Corresponde al Expediente Nro. 4119-584/2017  
Licitación Pública Nro. 20/2017  
Obra: "Ejecución de Nuevo Geriátrico Municipal Rodríguez Ortega"

## **NOTA ACLARATORIA NRO. 1**

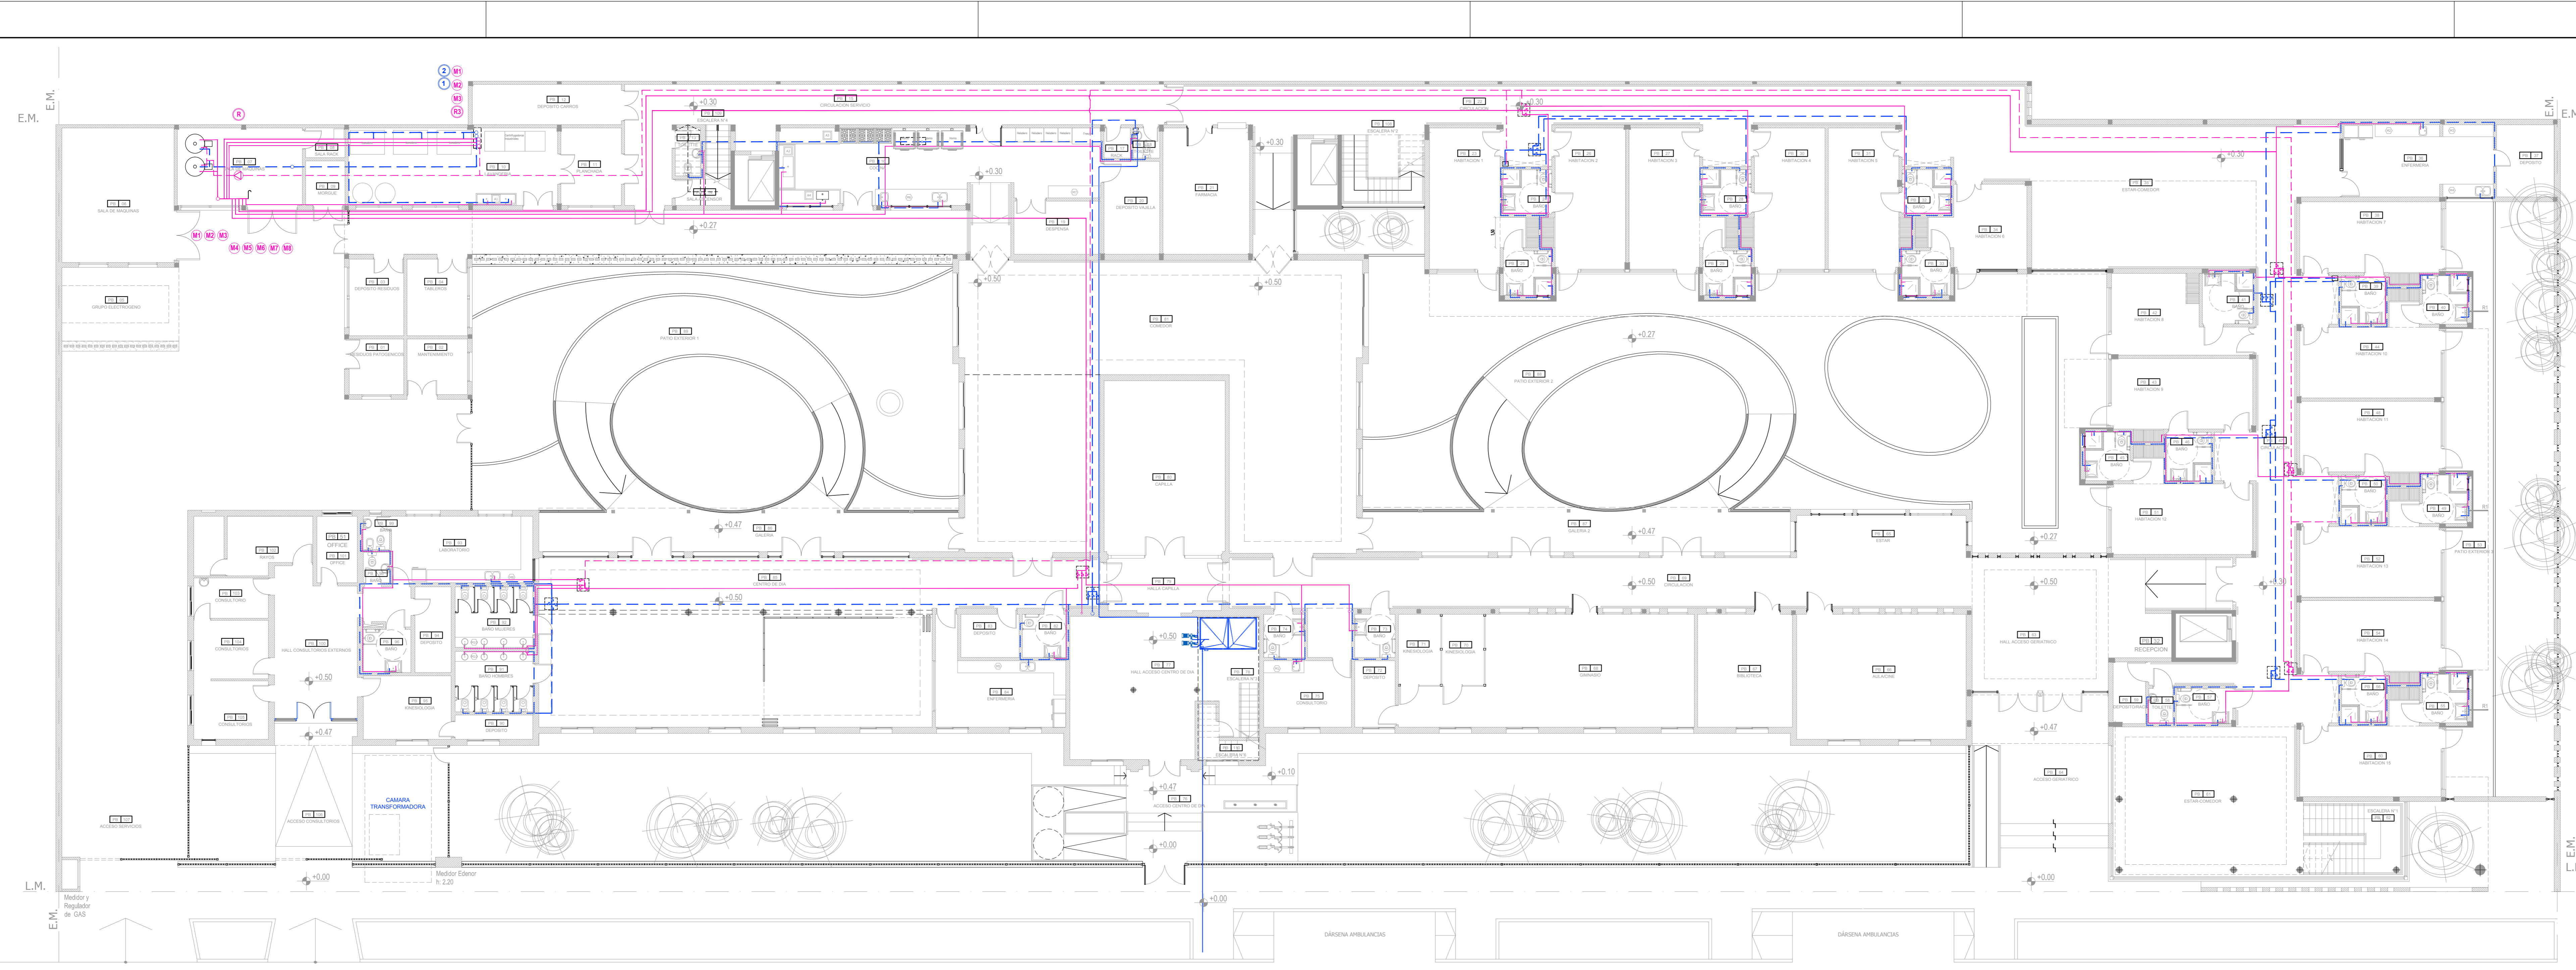
Se deberán instalar 2 (dos) tanques enterrados de uso exclusivo marca Straplas o calidad equivalente, capacidad 20000lts c/u., que serán provistos por la Municipalidad de Vicente López.

Se colocaran dos tanques enterrados y tendrán una reserva exclusiva total destinada a la extinción de incendios, de aproximadamente 40000 litros. Los mismos se ubicaran enterrados en el estacionamiento según indica el plano Anexo Incendio.
